# SPARC® Enterprise M8000/M9000サーバ プロダクトノート

XCP 1081 版

# ハードウェアマニュアルの変更予定

図 13.7 PCIカードの取り付け

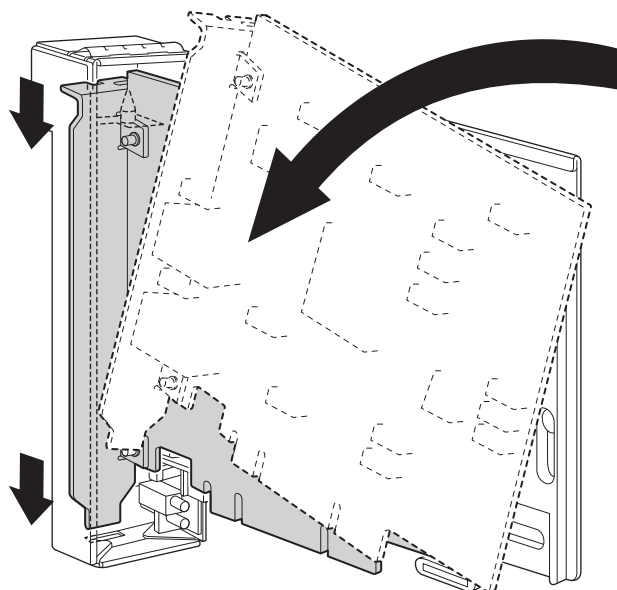
ここでは、「第13章 PCIスロット関連デバイスの交換」の13-6ページおよび13-7ページに記載している「13.2 活性交換の手順9」を訂正します。正しくは、以下のとおりです。

1. PCIカードの金具下部の突起部をPCIカセットの前面板下部の穴に差し込むように、一方PCIカードの金具上部の長円切り欠き部がPCIカセットのピンに入るように、PCIカードを矢印の方向に動かしながらPCIカセットにはめ込みます。

2. PCIカード基盤の切り欠き部がPCIカセットのカード位置合わせタブに突き当たるまで押し付けます。

注 – PCIカードをカード位置合わせタブにあわせて固定するときは、レバーを枠より2cm程度引いて行ってください。

図 13.8 PCIカードの固定順序

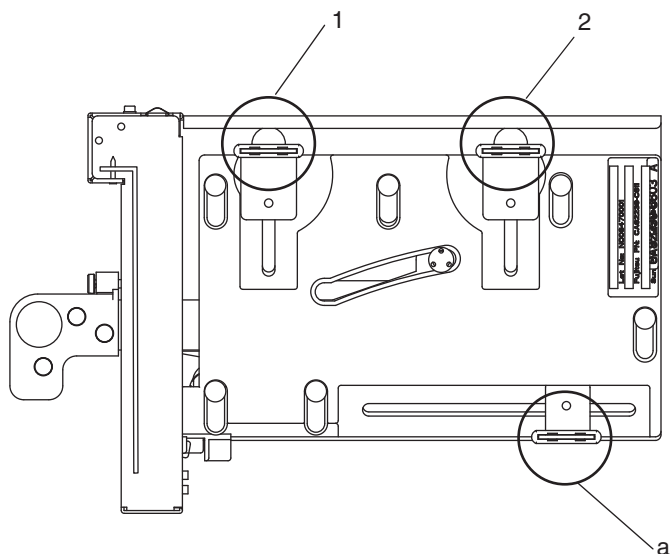
3. PCI カードをカセット下側のつめの中央に合わせ、カセット上側のつめの中央でPCI カードを押し付けて、図 13.8の順にねじを締めます。

注 - PCI カードが正しく装着されるように、PCI カードの基盤がつめの中央にあることを確認し、しっかりと固定する必要があります。

下部のネジをずらした場合は、まず下部のつめ (図 13.8 の a 部) を固定し、次に図 13.8 の順にねじを締めます。

図 13.9 カセット下部のつめの位置

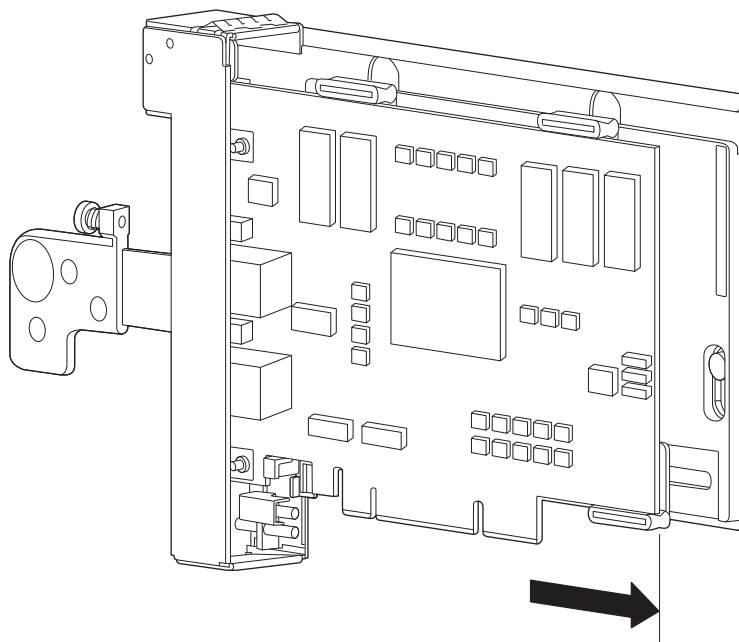
注意 - 短いカードの場合、カセット下部のつめのねじ位置をずらしてください。そのとき、つめがカードのできるだけ奥寄りになるようにセットしてください (図 13.9 参照)。
